Gemeinde Steinreich

## **Bebauungsplan „Elysium Solar in Glienig“**

### **Abwägung der eingegangenen Stellungnahmen**

**im Rahmen der frühzeitigen Beteiligung der Behörden und sonstigen Träger öffentlicher Belange gemäß § 4 Abs. 1 BauGB und der Beteiligung der Öffentlichkeit gemäß § 3 Abs. 1 BauGB.**

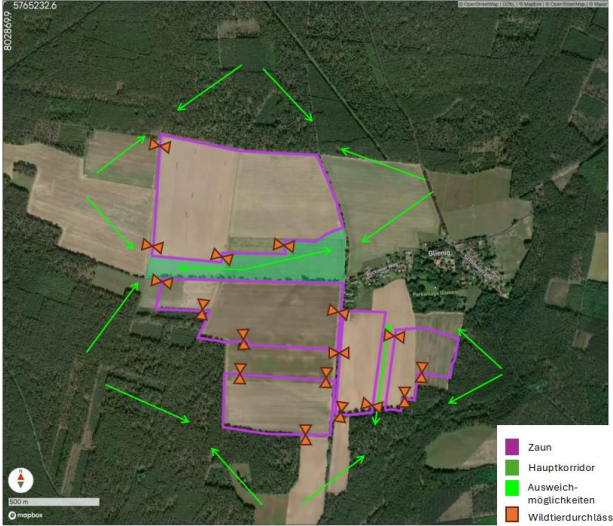
Anregungen, Bedenken, Hinweise	Abwägungsvorschlag	Beschluss															
<ul style="list-style-type: none"> <li>• <u>Grabenlosen Bauverfahren</u> Bei grabenlosen Bauverfahren sind die Abstände nach DVGW-Arbeitsblatt GW 304 zu beachten.</li> <li>• <u>Offener Bauweise</u> <ol style="list-style-type: none"> <li>1. zu Ver- und Entsorgungsleitungen           <table border="1" data-bbox="228 475 1140 625"> <thead> <tr> <th>Maximal zulässiger Betriebsdruck</th> <th></th> </tr> </thead> <tbody> <tr> <td>≤ 5 bar</td> <td>Parallelführung 20cm Kreuzungen 10cm</td> </tr> <tr> <td>&gt; 5 bar</td> <td>Parallelführung 40cm Kreuzungen 20cm</td> </tr> </tbody> </table> </li> <li>2. zu Energiekabeln           <table border="1" data-bbox="228 687 1140 837"> <thead> <tr> <th>Maximal zulässiger Betriebsdruck</th> <th>≤ 1 kV</th> <th>&gt; 1 kV ≤ 30 kV</th> </tr> </thead> <tbody> <tr> <td>≤ 5 bar</td> <td>Parallelführung 20cm Kreuzungen 10cm</td> <td>Parallelführung 40cm Kreuzungen 20cm</td> </tr> <tr> <td>&gt; 5 bar</td> <td>Parallelführung 40cm Kreuzungen 20cm</td> <td>Parallelführung 40cm Kreuzungen 20cm</td> </tr> </tbody> </table> </li> </ol> </li> </ul> <p><b>Freizeichnungshinweis</b></p> <p>Es wird hiermit ausdrücklich darauf hingewiesen, dass die in den Plänen enthaltenen Angaben und Maßzahlen hinsichtlich Lage und Verlegungstiefe unverbindlich sind. Mit Abweichungen muss gerechnet werden. Dabei ist zu beachten, dass unterirdische Versorgungseinrichtungen nicht zwingend geradlinig sind und auf dem kürzesten Weg verlaufen. Darüber hinaus darf auf Grund von Erdbewegungen, auf die die PRIMAGAS keinen Einfluss hat, auf eine Angabe zur Überdeckung nicht vertraut werden. Die genaue Lage der Versorgungseinrichtungen ist in jedem Fall durch fachgerechte Erkundungsmaßnahmen (Ortung, Querschläge, Suchschlitze, Hand-schachtung o. a.) festzustellen. Die abgegebenen Pläne geben den Bestand zum Zeitpunkt der Netzauskunftserteilung wieder. Es ist darauf zu achten, dass zu Beginn der Bauphase immer aktuelle Pläne vor Ort vorliegen. Die Auskunft gilt nur für den angefragten räumlichen Bereich und nur für eigene Versorgungseinrichtungen der PRIMAGAS, so dass ggf. noch mit Versorgungseinrichtungen anderer Versorgungsunternehmen gerechnet werden muss, bei denen weitere Netzauskünfte eingeholt werden müssen. Die Entnahme von Maßen durch Abgreifen aus dem Plan ist</p>	Maximal zulässiger Betriebsdruck		≤ 5 bar	Parallelführung 20cm Kreuzungen 10cm	> 5 bar	Parallelführung 40cm Kreuzungen 20cm	Maximal zulässiger Betriebsdruck	≤ 1 kV	> 1 kV ≤ 30 kV	≤ 5 bar	Parallelführung 20cm Kreuzungen 10cm	Parallelführung 40cm Kreuzungen 20cm	> 5 bar	Parallelführung 40cm Kreuzungen 20cm	Parallelführung 40cm Kreuzungen 20cm

Maximal zulässiger Betriebsdruck																	
≤ 5 bar	Parallelführung 20cm Kreuzungen 10cm																
> 5 bar	Parallelführung 40cm Kreuzungen 20cm																
Maximal zulässiger Betriebsdruck	≤ 1 kV	> 1 kV ≤ 30 kV															
≤ 5 bar	Parallelführung 20cm Kreuzungen 10cm	Parallelführung 40cm Kreuzungen 20cm															
> 5 bar	Parallelführung 40cm Kreuzungen 20cm	Parallelführung 40cm Kreuzungen 20cm

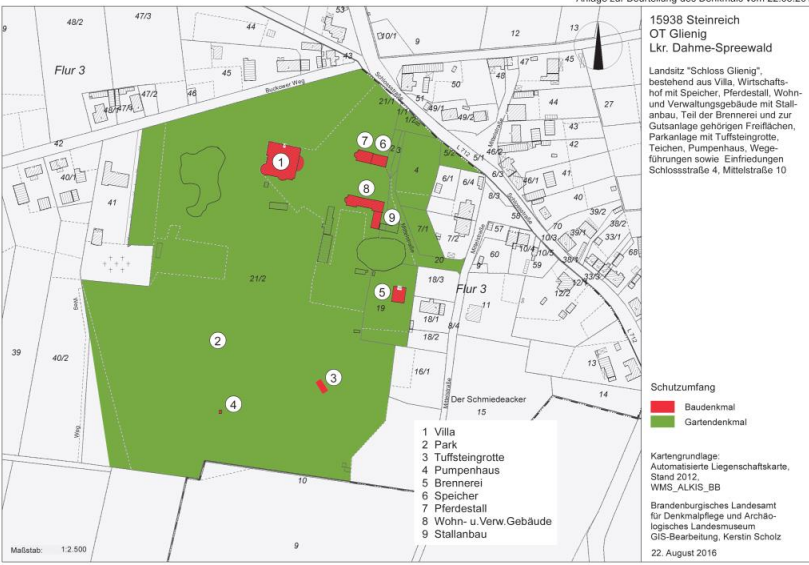
Anregungen, Bedenken, Hinweise	Abwägungsvorschlag	Beschluss
<p>Unter Beachtung der o. g. Ausführungen erscheint die Vernachlässigung des Jagd-/Jagdausübungsrechtes im Planvorentwurf daher äußerst bedenklich. Die örtlichen Jagdpächter und die Jagdgenossenschaft Glienig sind als direkt Betroffene der gesamten Fläche der Baumaßnahmen zu informieren/anzuhören. Die jagdrechtlichen Belange sind im Rahmen des weiteren Planverfahrens zu berücksichtigen, die Ergebnisse der gebotenen Abwägung nach § 1 Abs. 7 BauGB sind in der Begründung darzulegen.</p> <p>Zu möglichen Kompensations- und Ausgleichsmaßnahmen sollte es ebenfalls eine Rücksprache mit den örtlichen Jagdausübungsberechtigten und der Jagdgenossenschaft Glienig geben.</p> <p>Weiterhin ist zu berücksichtigen, dass eine umzäunte Photovoltaik-Anlagenflächen gemäß § 6 BJagdG i. V. m. § 5 Abs. 1 Nr. 8 BbgJagdG als befriedete Fläche deklariert wird und somit als bejagdbare Fläche wegfällt. Da in Brandenburg eine Mindestgröße für gemeinschaftliche Jagdbezirke vorgegeben ist, kann es nach Bauerfertigung dazu kommen, dass der Jagdbezirk und die dazugehörige Jagdgenossenschaft untergehen, da die Jagdgenossenschaft jetzt schon sehr klein ist.</p> <p>Über den Vorsteher der Jagdgenossenschaft können die Kontaktdaten der Jagdpächter in Erfahrung gebracht werden:</p> <p>Vorsteher: Herr Heinz-Peter Frehn Schöneiche 11 15938 Steinreich</p>	<p>Privatwirtschaftliche oder haftungsrechtliche Regelungen sind jedoch nicht Gegenstand von Bebauungsplan-Festsetzungen-</p> <p>Der Hinweis wird zur Kenntnis genommen. Die Planung wird so ausgestaltet, dass die zu erwartenden Beeinträchtigungen gegenüber dem Vorentwurf reduziert werden (insbesondere durch das geänderte Einfriedungskonzept und ergänzende Wildtierdurchlässe). Der Umfang der notwendigen Maßnahmen wurde mit dem Vorstehenden der Jagdgenossenschaft abgestimmt (siehe auch oben Stellungnahme der Unteren Naturschutzbehörde).</p> <p>Der Hinweis wird zur Kenntnis genommen. Möglichen Kompensations- und Ausgleichsmaßnahmen – sind nicht Gegenstand von Bebauungsplan-Festsetzungen.</p> <p>Der Hinweis auf mögliche jagdrechtliche Folgen einer Einfriedung (Ruhens der Jagd in befriedeten Bezirken nach § 6 BJagdG i. V. m. § 5 BbgJagdG) wird zur Kenntnis genommen.</p> <p>Das angeführte BJagdG § 6 i.V.m. dem BbgJagdG §5 Abs. 1 Nr. 8 bietet keine Grundlage für eine Befriedung, da sich diese auf „eingezäunte Betriebsgelände“ (bspw. Hof- oder Gewerbeflächen) beziehen. Es handelt sich allerdings nach DIN SPEC 91434 um landwirtschaftlich genutzte Flächen. Eine Befriedung würde darüber hinaus dem BbgJagdG §1 Abs. 2 Nr. 4 entgegenstehen, weil die Wildschadensprävention erschwert wird.</p>

Anregungen, Bedenken, Hinweise	Abwägungsvorschlag	Beschluss
	<p>Unabhängig von der jagdrechtlichen Einordnung wird das Einfriedungskonzept im Entwurf gegenüber dem Vorentwurf so geändert, dass Barrierewirkungen reduziert werden (Einzäunung in Teilbereichen statt großflächig, zusätzliche Wildtierdurchlässe/Querungsmöglichkeiten, Berücksichtigung von Querungskorridoren). Damit wird das Risiko einer erheblichen Einschränkung von Wildbewegungen und Jagdausübung gegenüber dem Vorentwurf vermindert.</p> <p>Etwaige organisatorische Folgen für Jagdbezirk oder Jagdgenossenschaft sind fachrechtlich zu beurteilen und werden nicht durch Festsetzungen des Bebauungsplans geregelt. Sie werden jedoch als abwägungsrelevanter Hinweis in der Begründung dargestellt.</p>	
<p><b>Kataster- und Vermessungsamt</b></p> <p>Sonstige fachliche Informationen oder rechtserhebliche Hinweise</p> <p>Die vermessungs- und katasterrechtliche Bescheinigung entspricht im Wortlaut nicht den Ausführungen unter Punkt 4.4 der "Verwaltungsvorschrift zur Herstellung von Planunterlagen für Bauleitpläne und Satzungen nach § 34 Absatz 4 und § 35 Absatz 6 des Baugesetzbuches" (Planunterlagen VV) vom 16. April 2018 (ABl. BB Nr. 17 vom 2. Mai 2018, S. 389).</p> <p>Auf der Planzeichnung fehlen die erforderlichen Angaben zur der von der Planung betroffenen Gemarkung und Flur.</p>	<p>Die Hinweise werden zur Kenntnis genommen.</p> <p>Die Verfahrensvermerke werden in Abstimmung mit dem Kataster- und Vermessungsamt entsprechend konkretisiert und das erforderliche Angaben werden ergänzt.</p>
